# SPARC Enterprise™ M8000/M9000サーバ プロダクトノート

XCP 1093版

本書では、SPARC Enterprise M8000/M9000サーバ、ソフトウェア、および出版後に見つかったドキュメントに関する最新の情報を説明します。

図 3.9 三相スター電源入力配線図

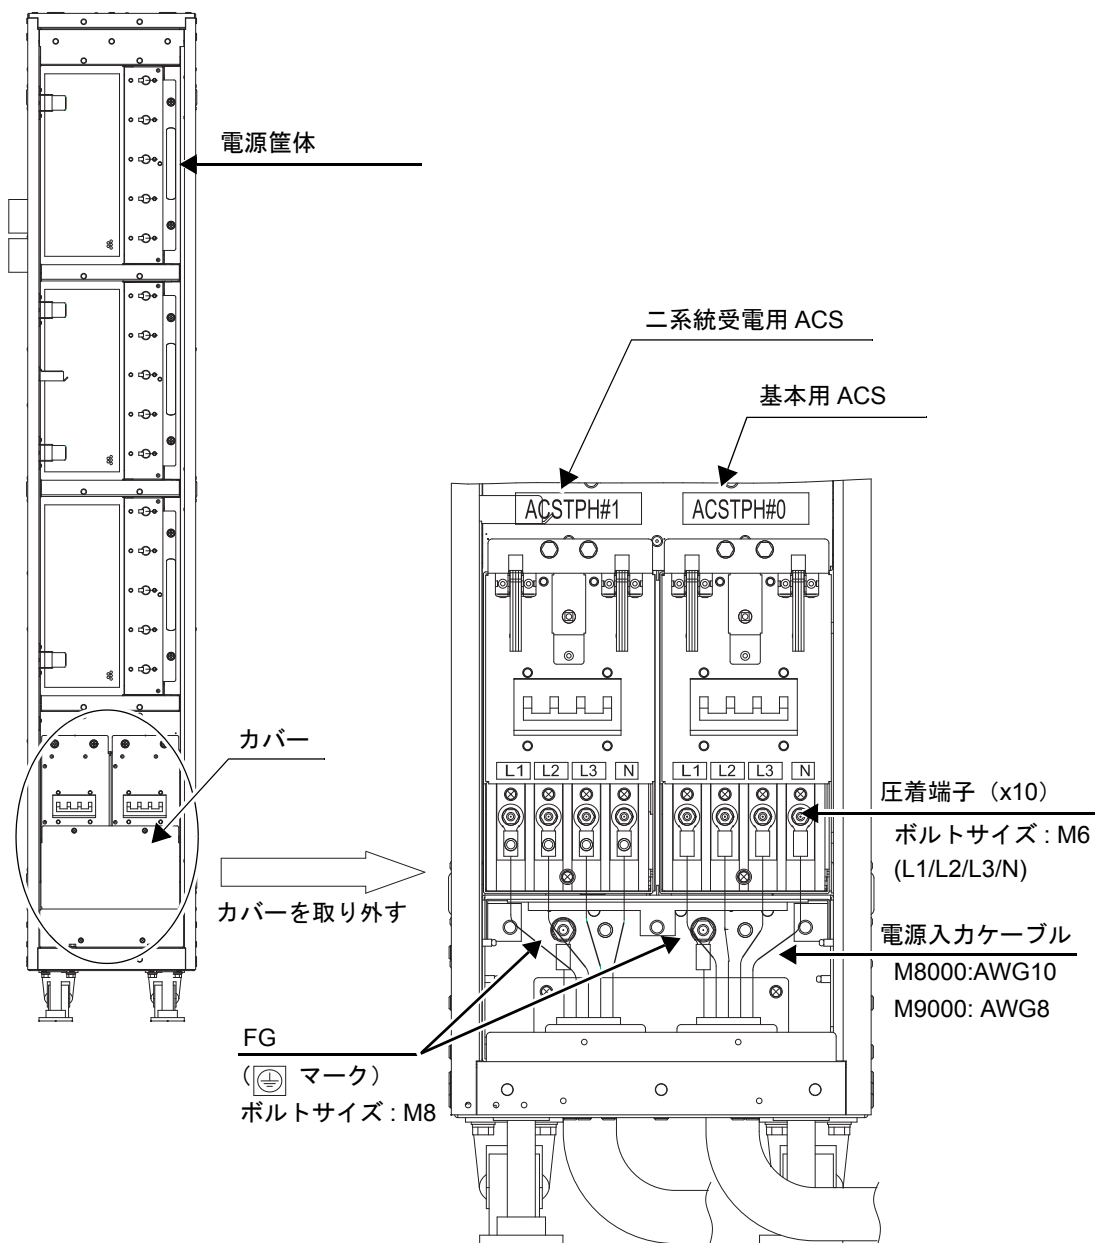
## 『SPARC Enterprise M8000/M9000 サーバ 設置計画マニュアル』の変更予定

次の情報は、『SPARC Enterprise M8000/M9000 サーバ 設置計画マニュアル』の情報よりも優先されます。

## 電源入力ケーブルの接続仕様

三相受電の場合、電源入力ケーブルは現地の電気工事の一環として分電盤から直接電源筐体の端子板に配線します。

電気工事は必ず施設管理者または認定された電気技士が行ってください。

図 3.27 入力電源ケーブルの接続：三相デルタ

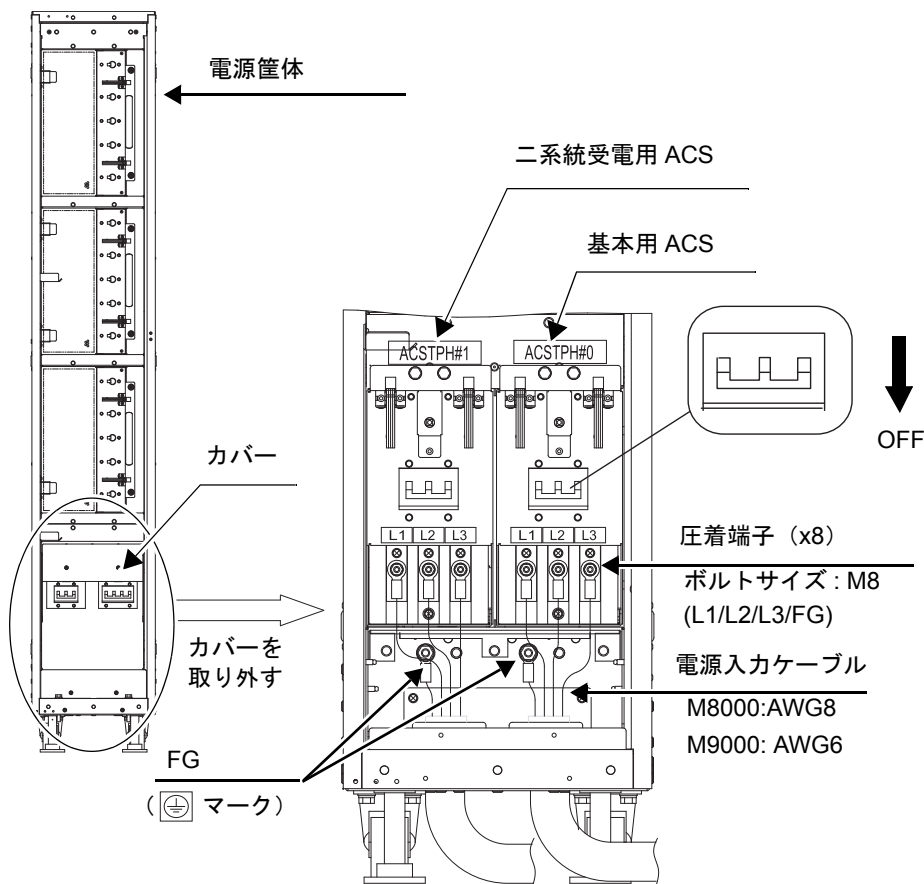
# 『SPARC Enterprise M8000/M9000 サーバ インストールガイド』の変更予定

次の情報は、『SPARC Enterprise M8000/M9000 サーバ のインストールガイド』の情報よりも優先されます。

## 入力電源ケーブルの接続

図 3 装置下部とフリーアクセス床開口部の例

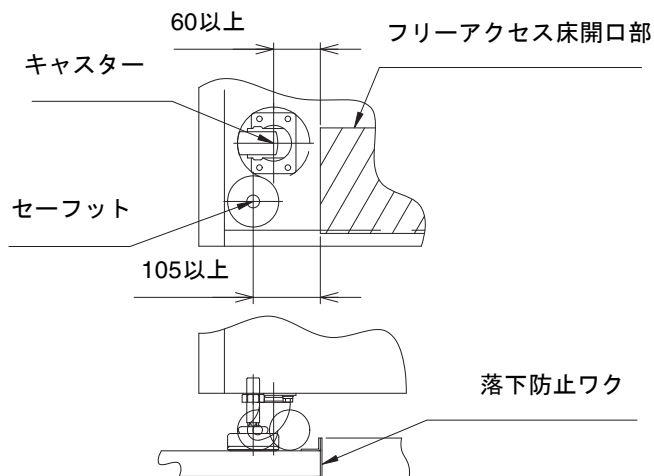
## セーフット適用時の注意事項

フリーアクセス床などにケーブル用または空調用開口を設ける場合、以下の間隔を確保してください。

1. セーフット中心（台足中心）より105 mm以上
2. キャスター中心より60 mm以上
